CONTRADA BALZARANA

PROGETTO DEFINITIVO

Relazione aggiornamento delle opere di connessione

Aggiornamenti	Numero	Data	Motivo	Eseguito	Verificato	Approvato
		Rev 0	Novembre 2023	Aggiornamento progettuale del Piano Tecnico delle Opere di connessione.

Figura 1 - STMG OLD

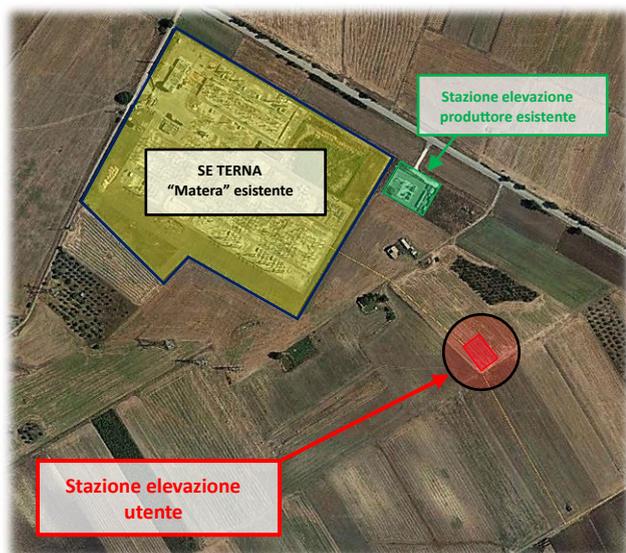
Si evidenzia che, la Soluzione Tecnica Minima Generale STMG n. **201900285**, nonché il progetto delle opere di connessione a 150 kV, proposto dalla società scrivente e presentato in occasione della prima istanza per il rilascio del provvedimento di VIA nell’ambito del provvedimento unico in materia ambientale ai sensi dell’art.27 del D.lgs.152/2006, ha subito variazioni.

La società **GIT FIORI DI ITALIA S.R.L.** ha richiesto la modifica della STMG n. 201900285, per adeguarla al nuovo standard a 36 kV di collegamento alla RTN:

si è definita la nuova soluzione tecnica con collegamento in antenna a 36kV alla futura Stazione Elettrica 380/36kV di nuova costruzione denominata “Matera 2”, connessa in entra-esce alla linea RTN 380 kV “Brindisi Sud-Matera”.

La Soluzione Tecnica Minima Generale a 150 kV prevedeva, oltre all’ampliamento RTN della sezione a 150kV della SE “Matera”, anche una sottostazione di utenza per permettere l’elevazione della tensione di uscita dall’impianto fotovoltaico (30 kV) alla tensione d’ingresso in Stazione (150 kV).

Con la nuova soluzione, invece, si prevede solamente la costruzione della nuova Stazione Elettrica 380/36 kV RTN “Matera 2”, limitando all’interno dell’impianto stesso tutte le opere di utenza, ovvero cabina di raccolta del generatore fotovoltaico e cavidotto a 36 kV.

L'ingombro in *Figura 1*, ubicato nella parte a sud-est dell'esistente Stazione Elettrica "Matera", raffigurava unicamente le opere di utenza di elevazione a 150 kV strettamente correlate all'impianto fotovoltaico in oggetto. Lo stesso progetto in *Figura 1* era mancante della rappresentazione grafica delle opere inerenti l'ampliamento RTN, descritto nel vecchio preventivo di Connessione a 150 kV n. 201900285, poiché non ancora note al Produttore.

Mentre, l'ingombro in *Figura 2*, ubicato nella medesima parte a sud-est dell'esistente Stazione Elettrica "Matera" ed estesa per circa 6 ettari, raffigura unicamente le opere RTN definite in seguito all'iter incardinato con il distributore di rete Terna S.p.A. e dagli aggiornamenti derivanti dai relativi Tavoli Tecnici.

Figura 5 – Planimetria aggiornamenti connessione

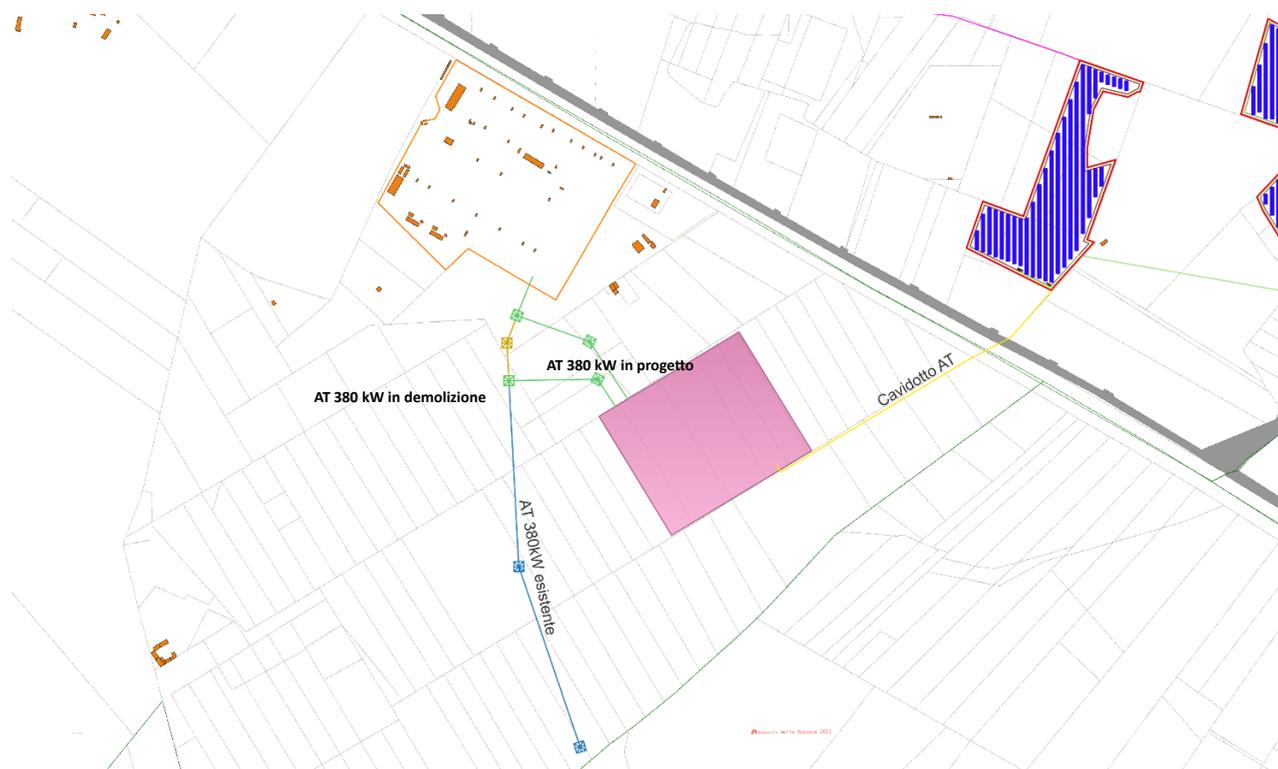
La presente relazione descrive gli **aggiornamenti relativi alle opere di connessione** alla Rete di Trasmissione Nazionale, comprese le opere civili, necessari all'inserimento dell'energia generata dall'impianto agrovoltaiico nella RTN.

Le opere interessate dal predetto aggiornamento possono essere riassunte in:

1. *Cavidotto di connessione AT dalla cabina di raccolta dell'impianto alla futura SE RTN "Matera 2";*
2. *Futura Stazione Elettrica RTN 380/36 kV "Matera 2".*

Figura 6 – Dettaglio percorso cavidotto e opere di connessione

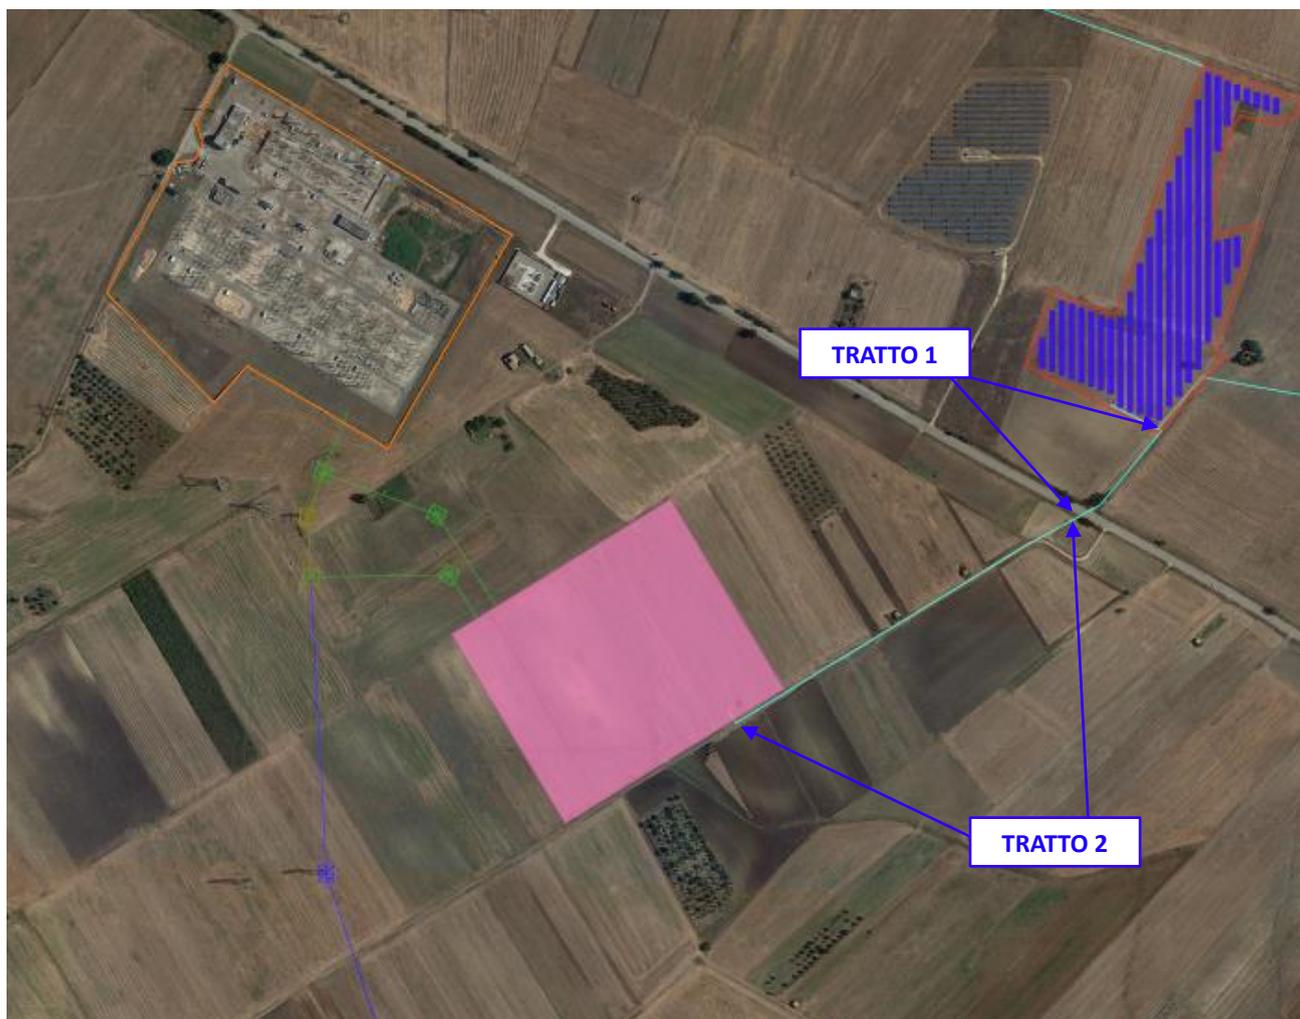
Il cavidotto di connessione AT dall'impianto alla futura SE RTN "Matera 2" è stato necessariamente variato data la modifica del tipo di connessione da 150kV a 36kV.

Il nuovo tracciato, della lunghezza di circa **600 m**, è stato sviluppato sia su strade interpoderali che su viabilità già esistente, in particolare:

- Il primo tratto (1) interessa il comune di **Santeramo in Colle (MT)**, in particolare una strada interpodereale e la Strada Provinciale n.140 asfaltata.
- Il secondo tratto (2) interessa il comune di **Matera (MT)**, in particolare una strada interpodereale, evidente da ortofoto e da Carta Tecnica Regionale.

Figura 7 – Planimetria opere RTN

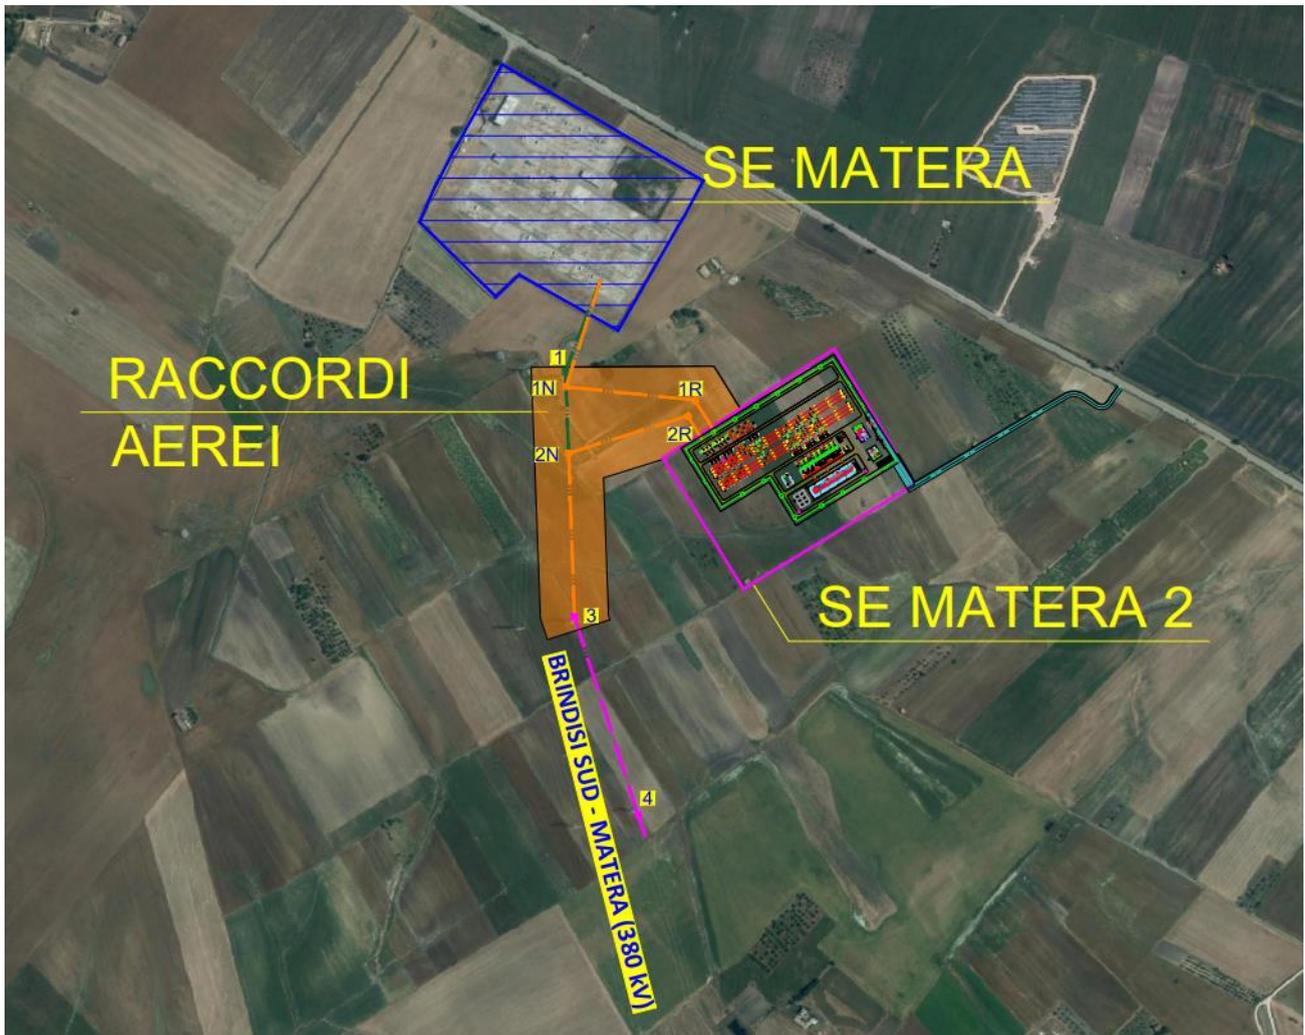
La Soluzione Tecnica Minima Generale (STMG), ricevuta in seguito alla richiesta di modifica effettuata dalla società proponente, prevede:

<< [...] la vostra centrale venga collegata in antenna a 36kV sul futuro ampliamento della Stazione Elettrica (SE) a 380/150/36 kV della RTN denominata “Matera”>>.

L’energia prodotta dal generatore fotovoltaico non verrà però convogliata nel punto di connessione succitato, poiché, a seguito di tavoli tecnici effettuati con la società di distribuzione Terna S.p.A., si è definita la soluzione tecnica con collegamento in antenna a 36kV alla **futura Stazione Elettrica 380/36kV di nuova costruzione denominata “Matera 2” connessa tramite i nuovi raccordi in entrata alla linea RTN 380 kV “Brindisi Sud-Matera”,** di seguito raffigurati.
